Oggetto: **RISPOSTA A VS. RICHIESTA DOCUMENTAZIONE INTEGRATIVA PROT. RA / 250229/17 DEL 29/09/2017.**

**IMPIANTO DI PRODUZIONE DI BIOMETANO DA DIGESTIONE ANAEROBICA
DI FONTI RINNOVABILI CON TRATTAMENTO DI DIGESTATO SOLIDO E
LIQUIDO PER LA PRODUZIONE DI COMPOST E RIUTILIZZO DELLE ACQUE**

**RELAZIONE TECNICA e STUDIO DI COMPATIBILITA' IDRAULICA ESTESO AL
TRACCIATO DELLE TUBAZIONI DI MANDATA DEI REFLUI**

Sovrapposizione di impianto e sistemi a rete su perimetrazione PSDA

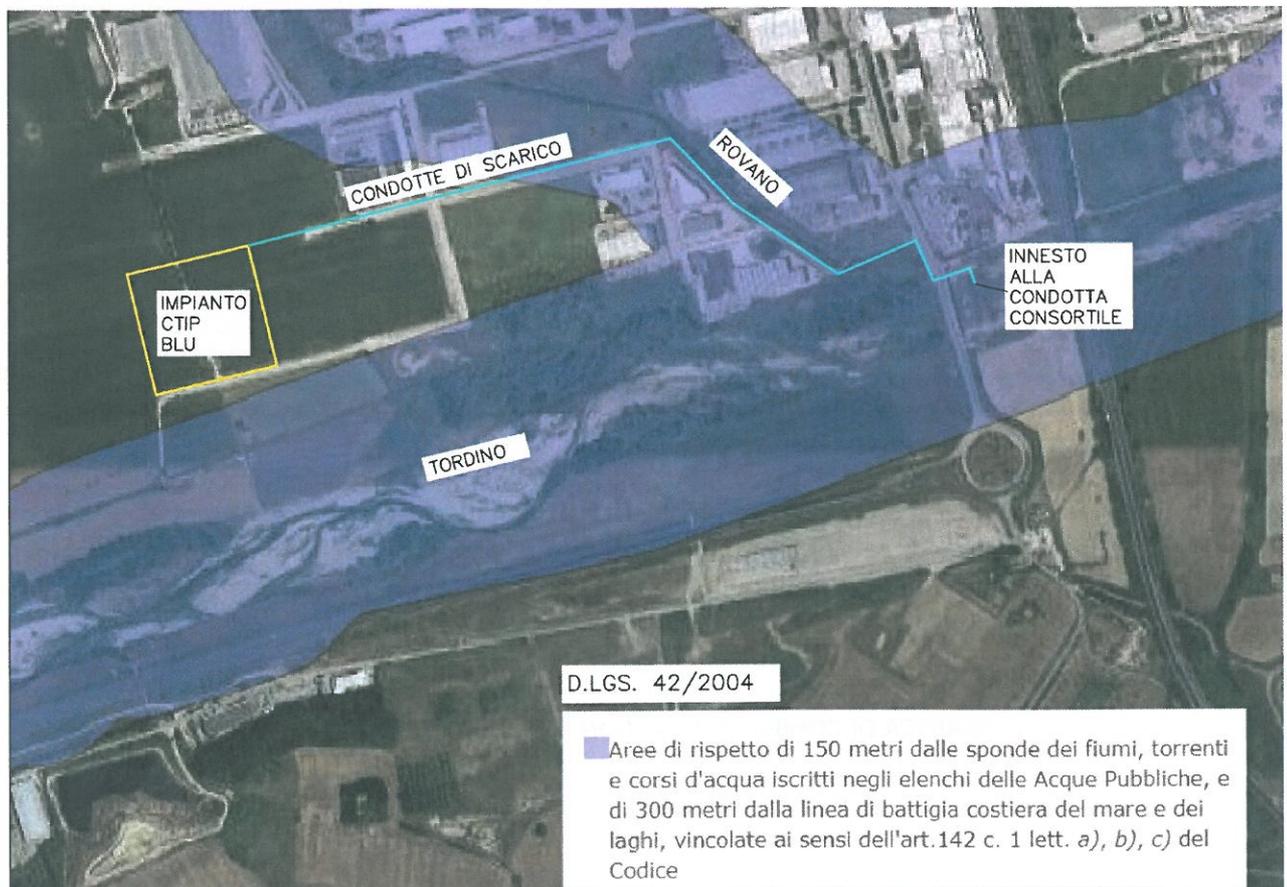
Le due tubazioni di consegna delle acque, sia le acque azotate in tempo di fabbisogno irriguo che le acque depurate ammissibili a recettore di superficie in tempo di piena, attraversano invece in due punti le aree di competenza demaniale; nel primo punto si intercetta la perimetrazione di tipo P1 per l'attraversamento del fosso Rovano, e nel secondo punto la fascia fluviale di tutela integrale del Tordino, di cui in art. 9 delle Norme Tecniche di attuazione del PSDA, nel punto di consegna al Consorzio di bonifica.

Pertanto essa va inquadrata come infrastruttura consentita, anche nelle fasce fluviali di tutela integrale, ai sensi dell'art. 9 c. 3 lett B delle Norme Tecniche di attuazione del PSDA.

L'attraversamento del Fiume Tordino è in area a pericolosità elevata, e in fascia fluviale di tutela integrale. La realizzazione delle tubazioni interrate costituisce infrastruttura a rete di opera di interesse pubblico, e pertanto risulta ricompresa fra le opere di cui al capo III art. 19 c. 1 lett e, per cui sono quindi consentiti nuovi sottoservizi interrati lungo i tracciati stradali e allacciamento a reti principali esistenti. Di fatto insistiamo su un'area in cui esistono già delle infrastrutture a rete di attraversamento, concesse al Ruzzo, al gruppo Amadori.
